Service Information

1. Modified circuits

CL 26532015/013
050292

SOPS circuit

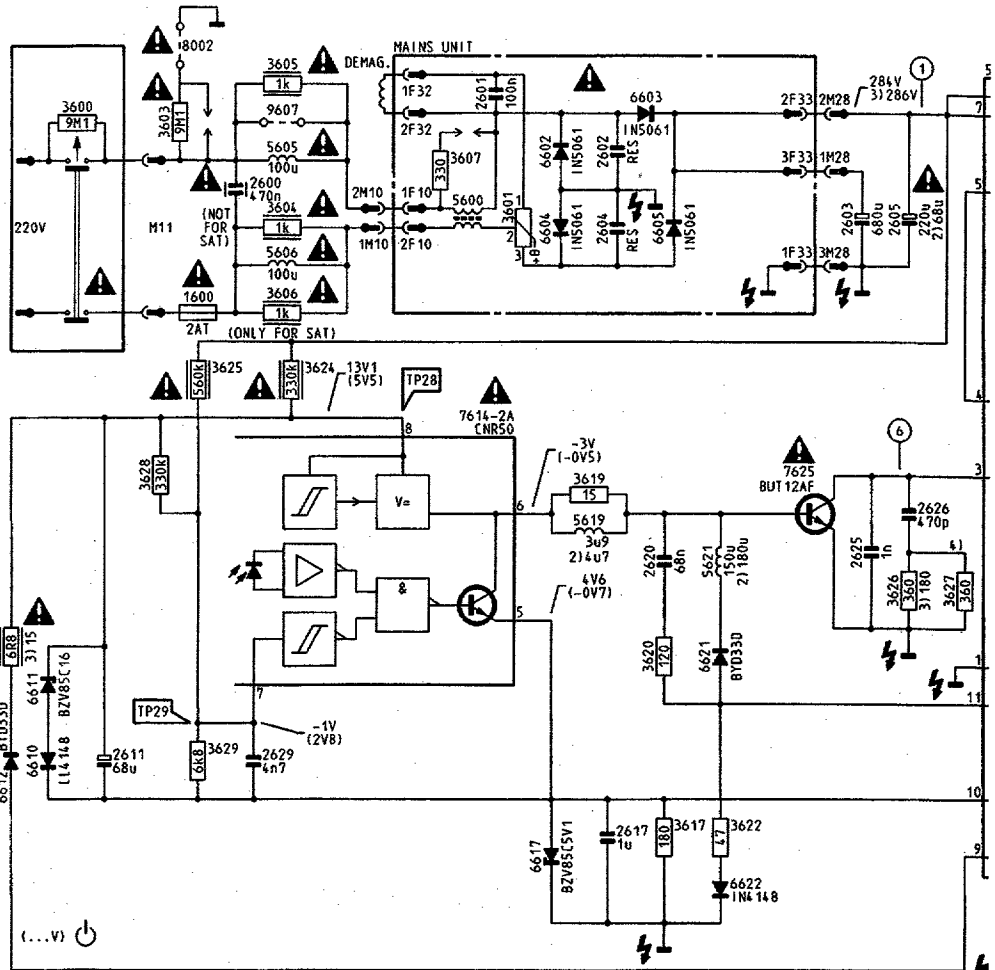
During production several modifications have been made to the SOPS, line and raster circuits.

The modified circuits are illustrated in Fig.1.

- 1) NON BLACK-LINE 25"/28"
- 2) NON BLACK-LINE 21"
- 3) BLACK-LINE 25"/28"
- 4) NOT BLACK-LINE + BLACK-LINE 25"/28"

*	1)	2)	3)
2460	1n	10n	4n7
2546	8n2	7n5	11n
2549	390n	-	470n
3336	27	15	22
3337	27	15	22
3560	20k	33k	16k
6465	BZX79F10	BZX79F15	BZX79F8V2
